## TTC スペクトル管理SWG寄書

題名：1.1MHzを超える周波数を使用する方式のスペクトル適合性確認について

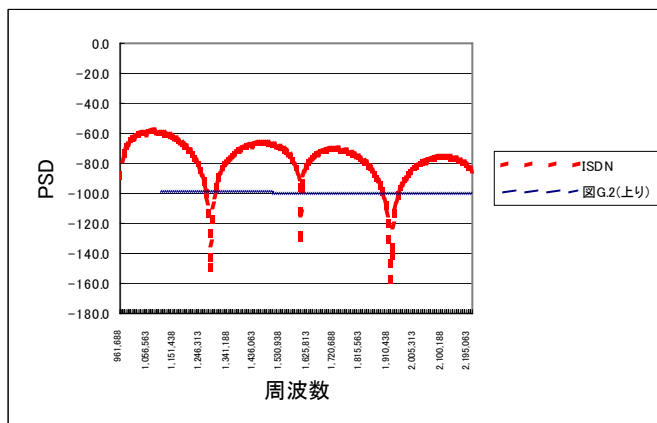
問題1： 図G.2に示されるマスクを満たさないPSDを許容する判断根拠が示されていない。

1.104MHz以下の周波数を使用する方式のスペクトル適合性確認方法との整合性の点から、“クラスA，A'システムに対して許容限界以上の干渉を与えないこと。”を根拠とすべきである。

この場合、2.2MHzを超える周波数を使用するクラスA，A'システムは存在しない現状では、2.2MHzを超える周波数帯域において、図G.2に示されるマスクを満たさないPSDの使用を禁止する理由がない。

イ) 下図に示すように、TCM-ISDNのPSDは、1.1MHz以上2.2MHz以下の帯域において明らかに図G.2に示されるマスクを満たしていない。
